国立研究開発法人日本原子力研究開発機構
大 洗 研 究 所
廃棄物管理事業変更許可申請書
新旧対照表

(本文、添付書類一、二、三、四、五、六、七、八)

令和4年4月

図 4-1 消火設備等設置状況図 (廃液処理棟 1階)

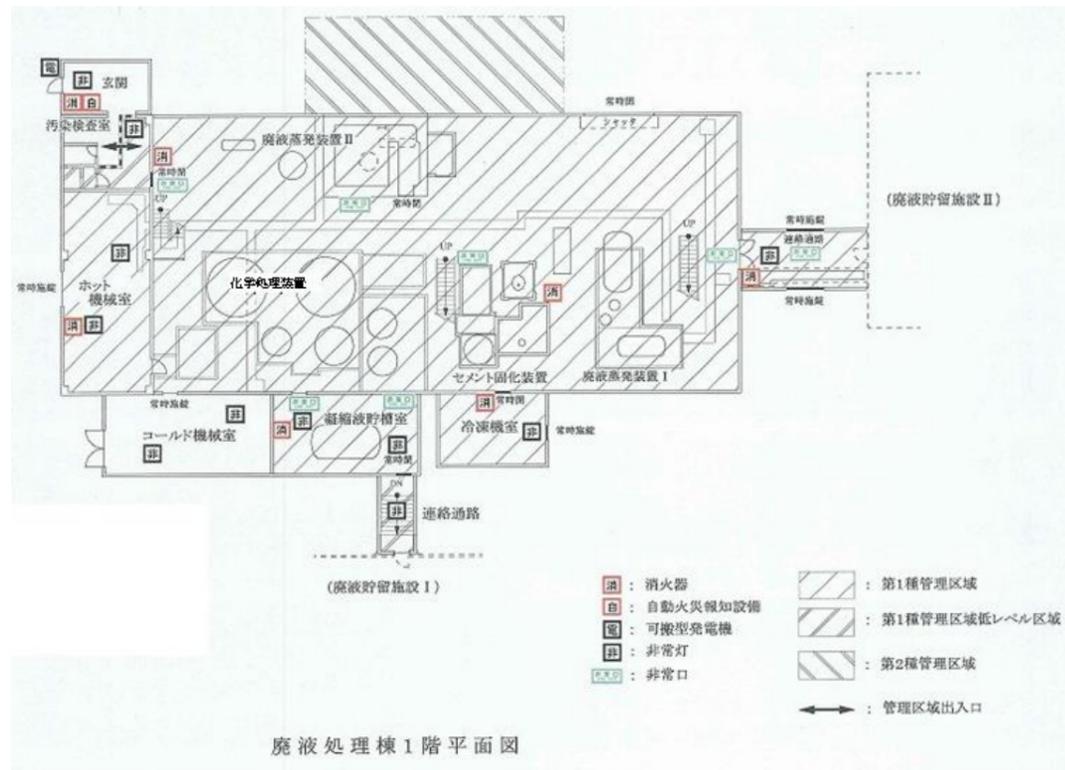
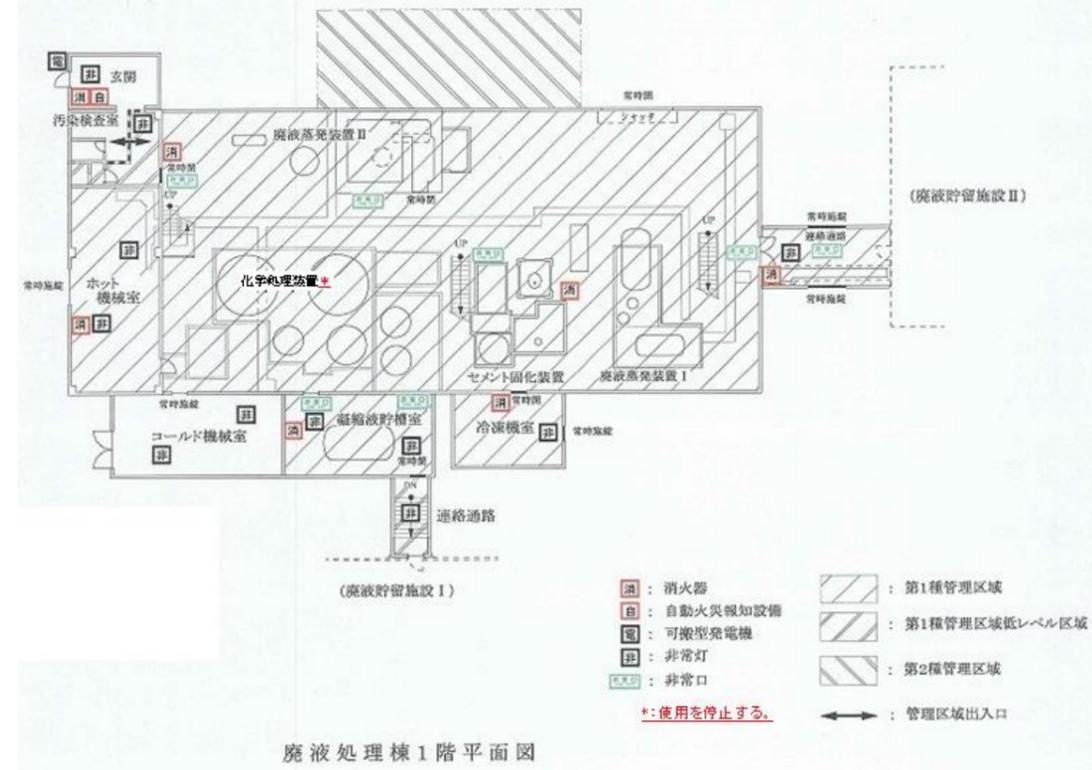
化学処理装置の使用の停止に伴う変更

図 4-2 消火設備等設置状況図 (廃液処理棟 2階)

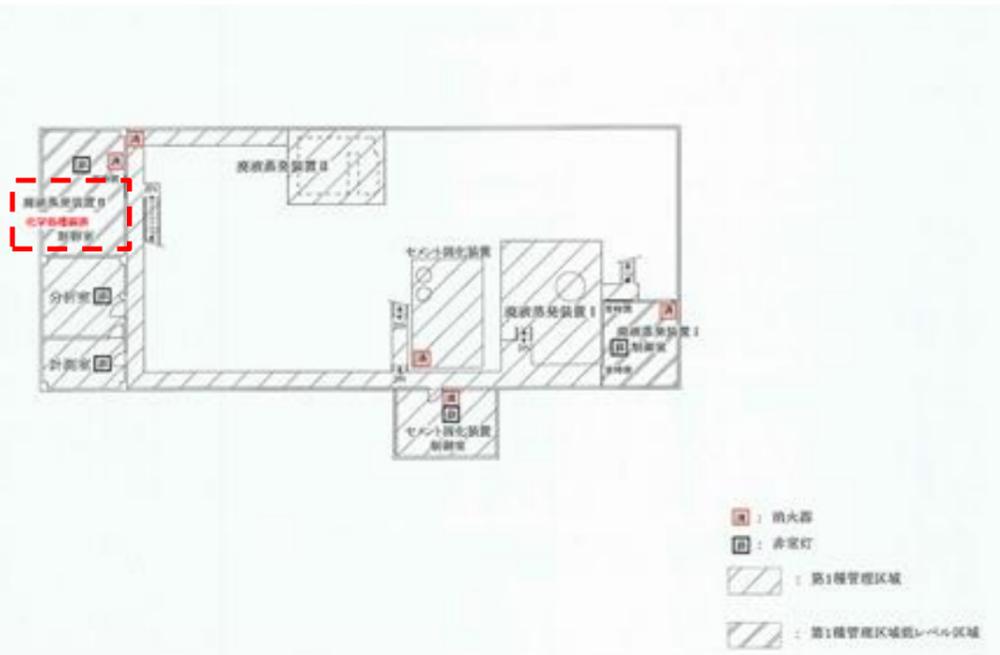
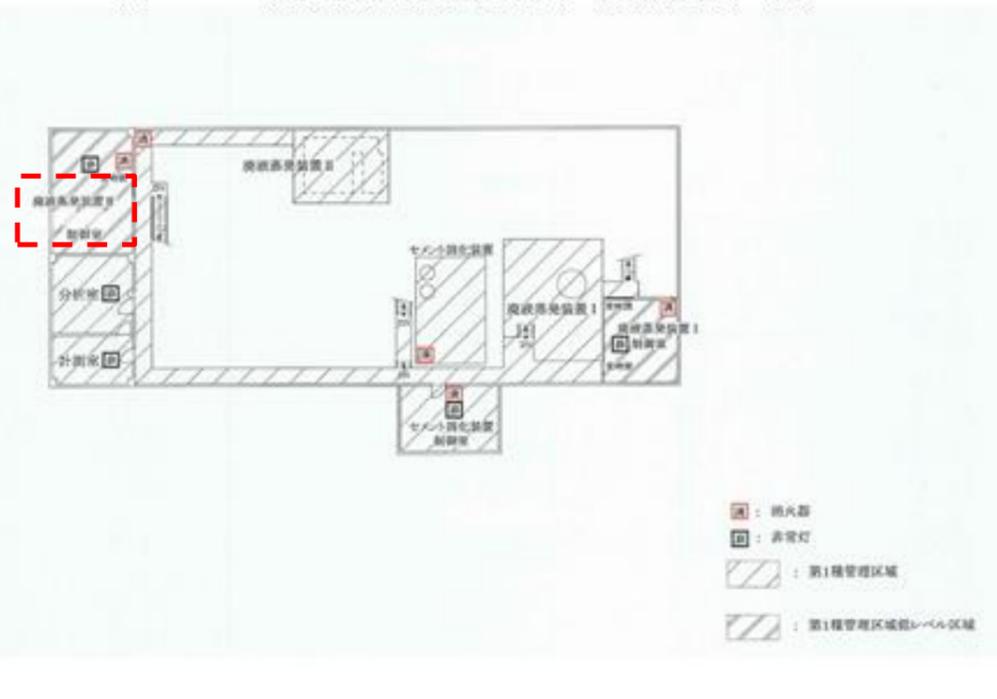
化学処理装置の使用の停止に伴う削除
